NAM Nederlandse Aardolie Maatschappij B.V.

Betreft: Aanvraag vergunning uitrit toegangsweg locatie Ternaard-200

Aanvulling aanvraag omgevingsvergunning uitrit Ternaard-200 locatie

Datum: 28-10-2020

NEDERLANDSE AARDOLIE MAATSCHAPPIJ	
INRITVERGUNNING LOCATIE TERNAARD-200 Schaal 1 : 1000	
Projection system: RD Ellipsoïde: Bessel (1841) Datum: Amersfoort	Datum : 26-11-2018 Tekening nr. : EP201811204806001 Laatste wijziging : 27-10-2020

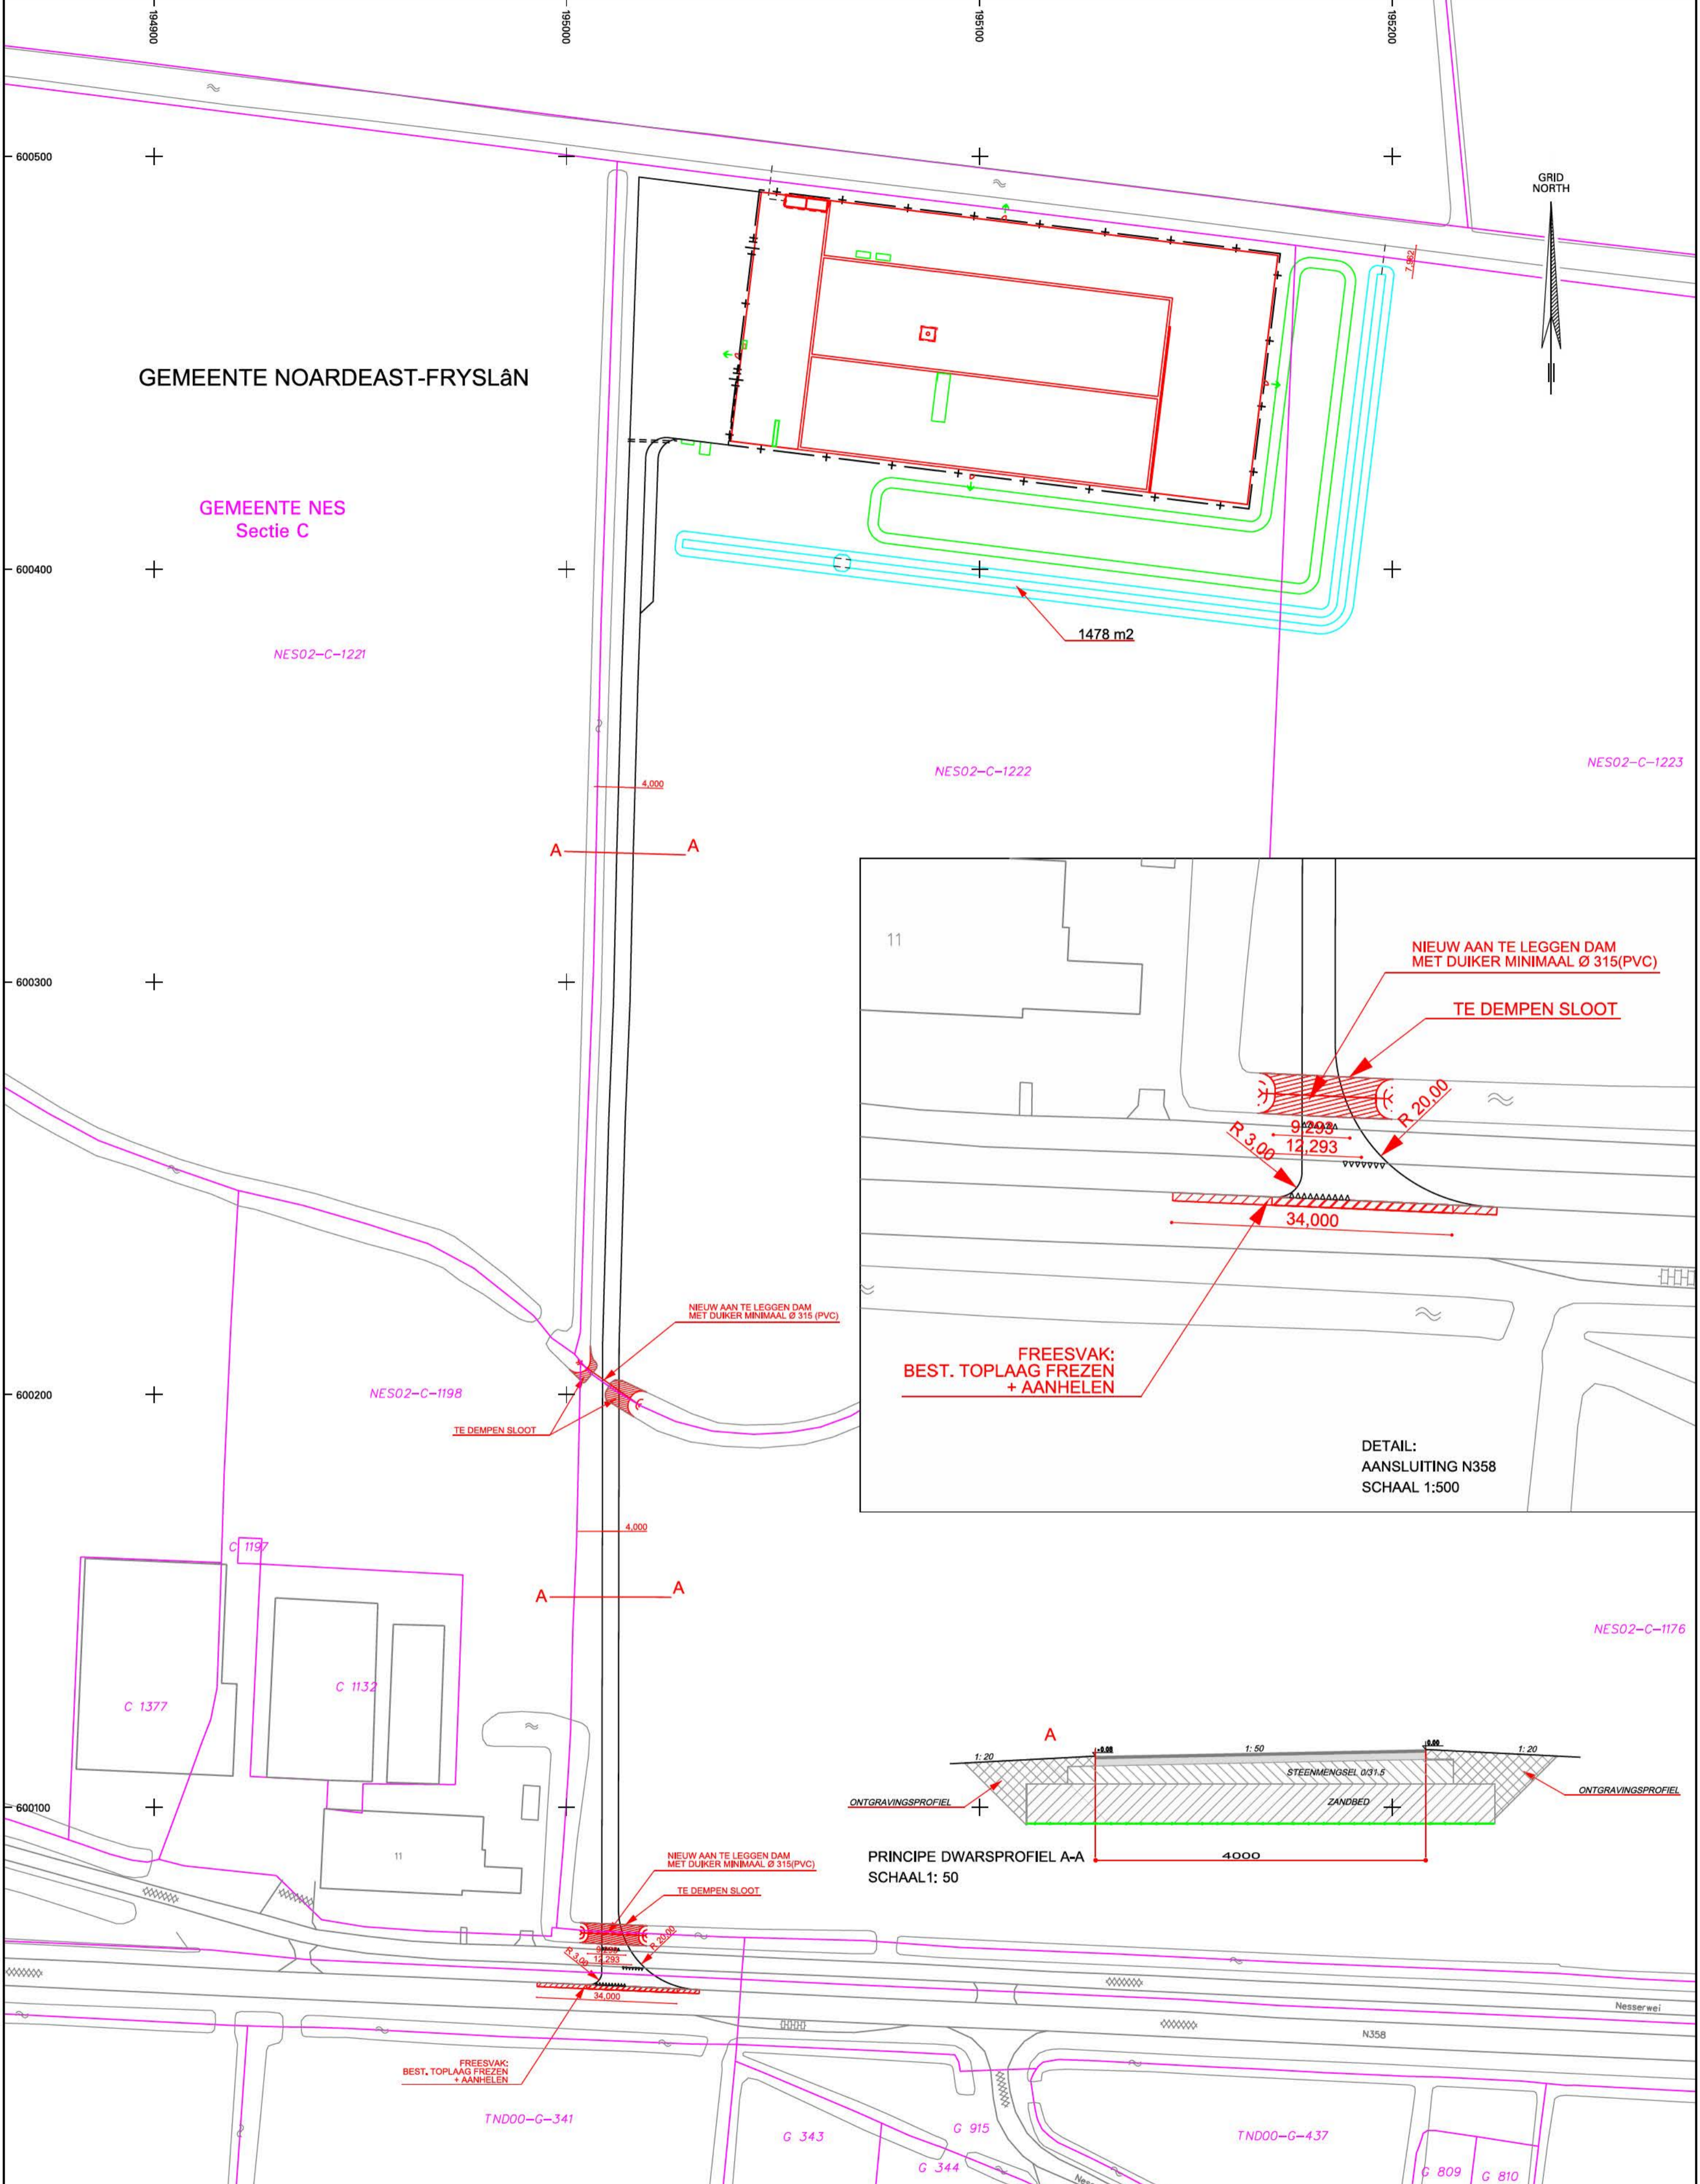
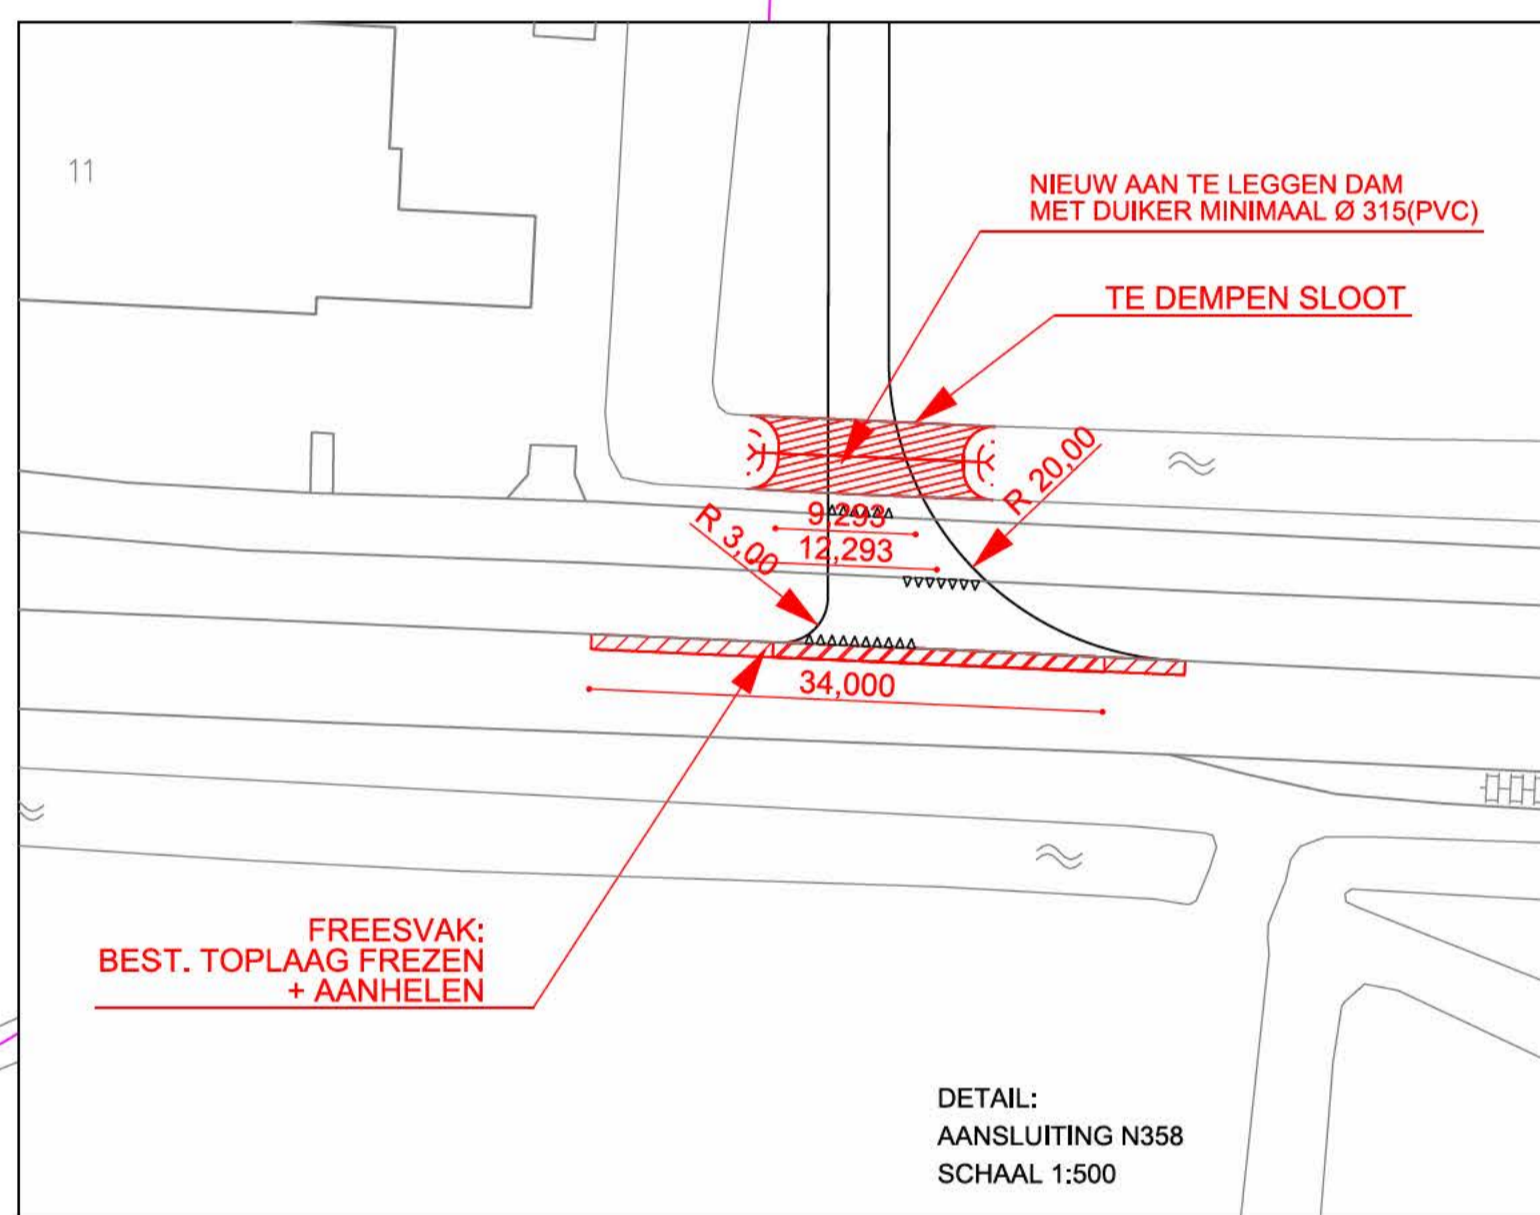
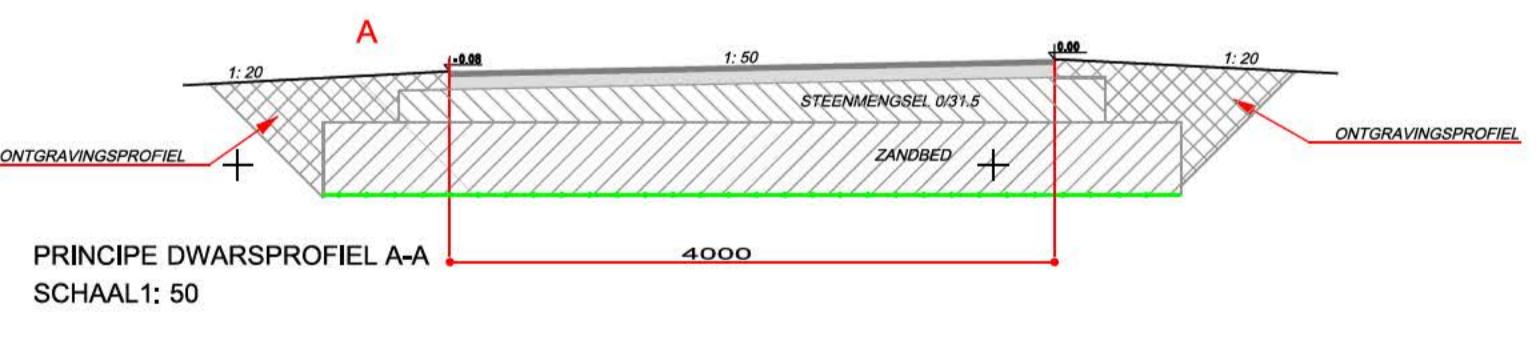
Alleen aan de Oostzijde een boogstraal $R=15.0$ of $R=20.0$; Dat de uitweg aan de oostkant een boogstraal 20 zal hebben, behalve als aanvrager nadrukkelijk bevestigt dat de uitweg alleen door vrachtauto's met meesturende achterassen wordt gebruikt.

Aan de Westzijde een vleugel van 3 meter.

Ter hoogte van het fietspad aan beide zijden haaietanden.

Bij het oprijden van de provinciale weg N358 haaietanden.

Verder is het telpunt nog een aandachtspunt wat er zit: dat mag niet beschadigd worden.

Reactie NAM: Tekening aangepast, boogstraal $R=20.0$.

Reactie NAM: Tekening is aangepast, nu aan de Westzijde een vleugel van 3 meter.

Reactie NAM: Haaietanden zijn toegevoegd op de tekening.

Reactie NAM: Haaietanden zijn toegevoegd op de tekening.

Reactie NAM: Voorafgaand en tijdens de uitvoering zal hier rekening mee worden gehouden.
